Monsieur Ronan LE DELEZIR
Président de la CLE du SAGE Golfe du Morbihan et Ria d'Étel

Madame la Maire de Plouharnel

Objet : Avis de la CLE sur le PLU arrêté

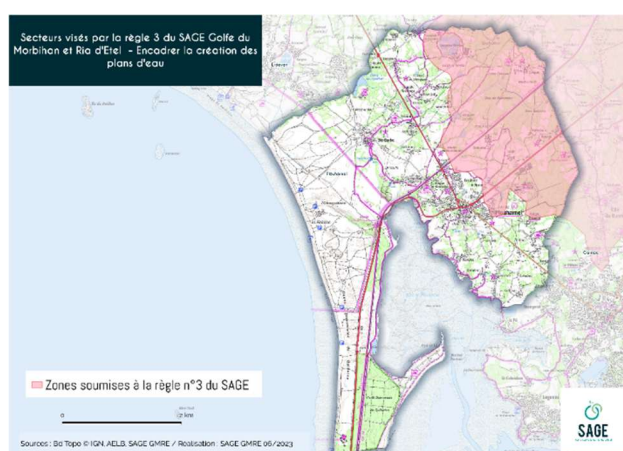
L'abattage d'une haie pourrait également être refusée pour les haies limitant le ruissellement (perpendiculaires au sens de la pente).
